REFERENCIA: EXPTE. Nº 0950-405/2021

OBRA: "CIUDAD JUDICIAL –ETAPA I – ALTO PADILLA".-

CIRCULAR Nº 5

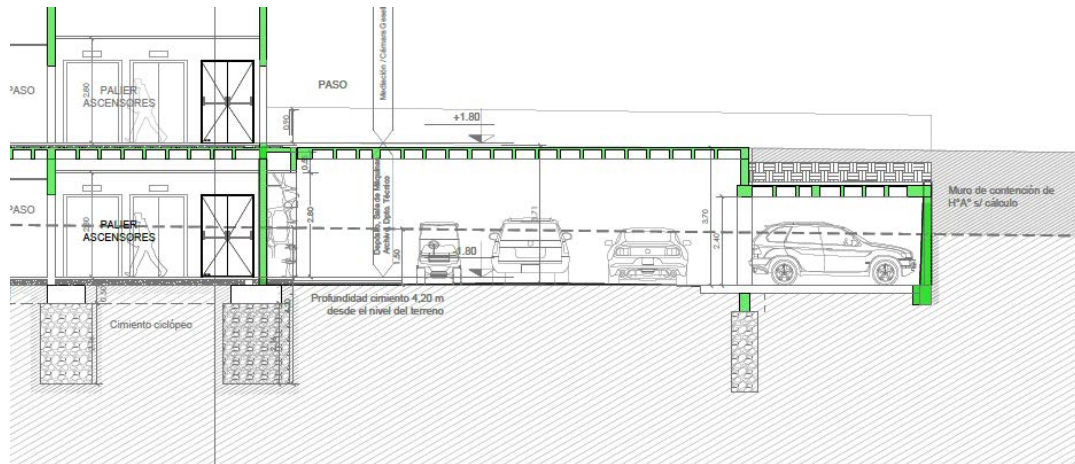
- ***Idem punto 1***
4. En plano de planta 2.1 del nivel -1.80, no se observa la estructura de losa y muro de contención que si se puede visualizar en el corte 3.3 (Ver imagen de abajo) ¿estas estructuras mencionadas no forman parte de esta etapa de licitación?

- ***Estas estructuras no forman parte de esta etapa de licitación***
5. ¿Cuál es el porcentaje de retención que realizará el EARP según Decreto N° 175-G-2012?
- ***Aclarado en Nota aclaratoria N° 3***
